Schlichte Pflasterfläche – Diverse Baufehler

Eine kleine Vorgartenfläche wirkt uneben – direkt nach der Herstellung. Von Jutta Curtius

Sand anstelle einer Rückenstütze.

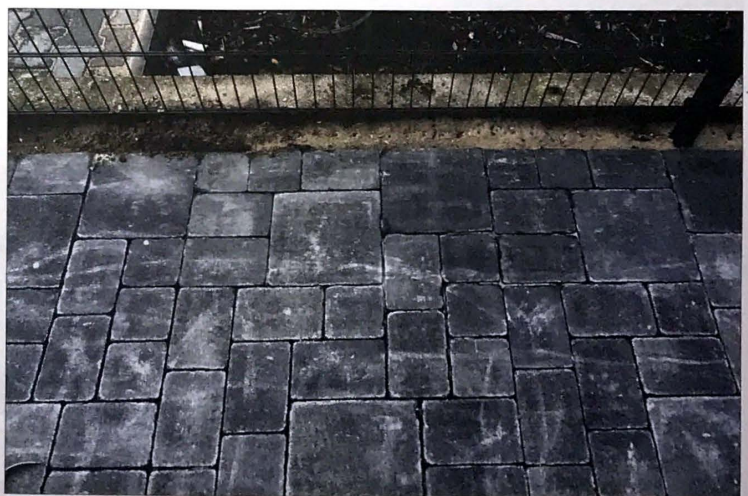
führten zu einer Verschärfung des Problems. Zwischen einem alten erhaltenen Fundament und der Pflasterfläche waren zwischen drei bis zwölf Zentimeter Sand locker eingefüllt worden. Diese Bauweise kann eine erforderliche Rückenstütze, die eine Pflasterfläche zwingend für ihre Stabilität benötigt, nicht ersetzen. An anderen Kanten waren keine Einfassungen vorhanden. Ein „Wandern“ der Steine ist damit vorprogrammiert.

Bereits bei dieser kleinen Pflasterfläche wird deutlich, wie hoch das Fehlerpotenzial ist und wie viele Punkte zu beachten sind, um eine Pflasterfläche in einem abnahmefähigen Zustand herzustellen. Diese beschriebene Pflasterfläche war in vielerlei Hinsicht nicht abnahmefähig und die Schäden waren nicht zu reparieren. Sie musste komplett zurückgebaut werden, einschließlich Bettung und Tragschicht.
